**Nasjonalparkstyret
for Reinheimen**

Reinheimen NP- Dispensasjon - Oppføring av do og lager ved hytte ved Råkåvatnet gbnr 159/1/22 - Steinar Håkenstad

Reinheimen NP- Dispensasjon - Oppføring av do og lager ved hytte ved Råkåvatnet gbnr 159/1/22 - Steinar Håkenstad

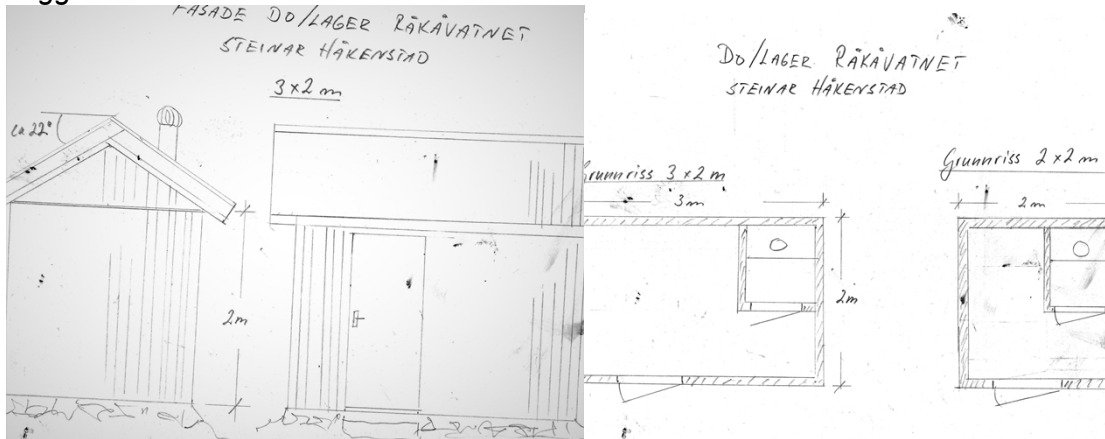
Eg har prøvd meg fram med tegning. Dei fyrste måla eg skreiv, 1,5m x 1,8m, blir for lite.

Eg får ikkje plass til do, ved, diverse lager og fiskegarn innanfor desse måla.

Eg har tegna eit utkast med grunnflate 2x2m. Det vil si kvadratisk. Det virkar ikkje pent. Etter mitt syn skal eit slik bygg vera

rektangulært. Eg har derfor også tegna eit bygg på 2 x 3m. Det virkar noko bedre. Eg ynskjer derfor primært dette utkastet.
